Autorité environnementale

**Avis délibéré de l’Autorité environnementale
sur les travaux visant la mise en œuvre et
l'exploitation de systèmes de collecte et de
traitement des eaux issues de la réparation
navale du Grand port maritime de Marseille (13)**

n°Ae : 2020-113

Figure 3 : Localisation des formes au sein des bassins Est du GPM, les numéros sont inscrits en rouge. 1 à 6 au sud, 8 à 10 au nord. La forme 7 n'est plus utilisée. Source Géoportail.

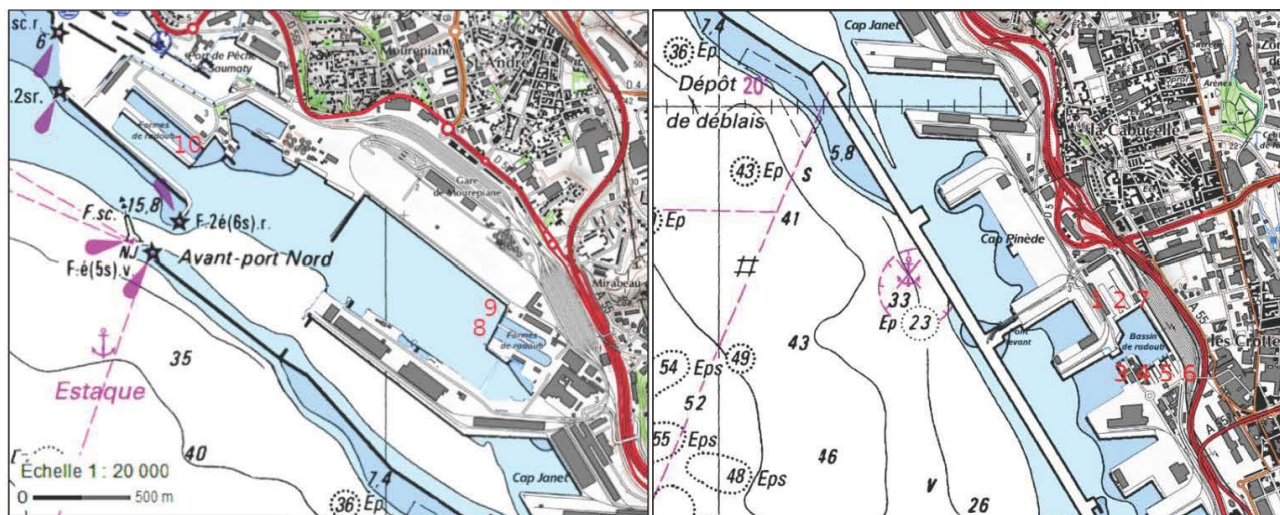
Les bassins Est du GPMM sont équipés de neuf formes localisées sur la figure 3. Elles sont opérées par trois sociétés différentes. Les travaux prévus consistent à reprendre les réseaux des terre-pleins afin de généraliser la collecte des eaux pour éviter leur ruissellement vers les formes. La surface de terre-plein concernée est d'environ 8 000 m². Ces eaux rejoindront à terme le système de traitement

Figure 4 : Principe général de la chaîne de ségrégation et traitement des eaux des formes. Source dossier.

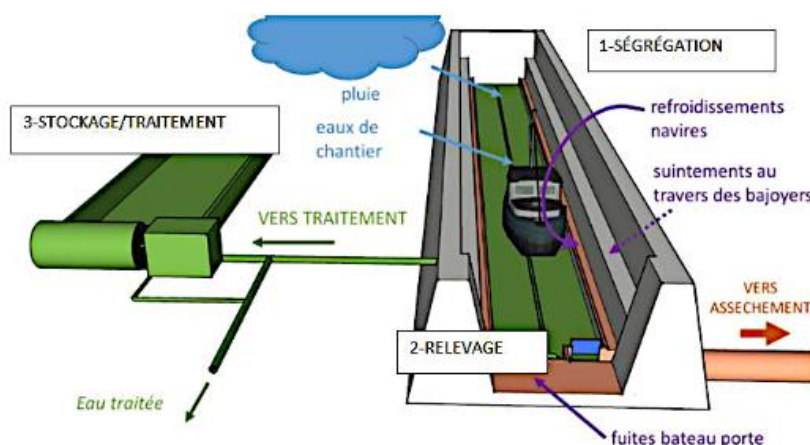
des eaux de ruissellement de l'ensemble des bassins. Les eaux claires ayant circulé dans le navire pour refroidir ses équipements comme les moteurs ou les systèmes de réfrigération seront rejetées en mer sans traitement. Ainsi, le volume des eaux à traiter dans le cadre de ce projet est celui engendré par la pluie sur les surfaces des formes elles-mêmes auquel est ajouté le volume d'eau douce utilisé pour les travaux. La figure 4 présente le schéma de principe de la séparation des eaux.

Le traitement des eaux souillées consiste en leur décantation et leur traitement par charbon actif et zéolithe⁴. Des consignes d'entretien de ces matériaux, dont le remplacement est prévu deux fois par an, seront précisées. Les boues (environ 170 m³ par an) seront récupérées, leur composition sera analysée et permettra leur orientation vers des filières de traitement spécialisées après analyse. Le dossier indique que les performances observées dans le cadre du suivi pourront justifier d'ajouter, des étages complémentaires de traitement sous la responsabilité des entreprises amodiataires des formes sous le contrôle du GPM.
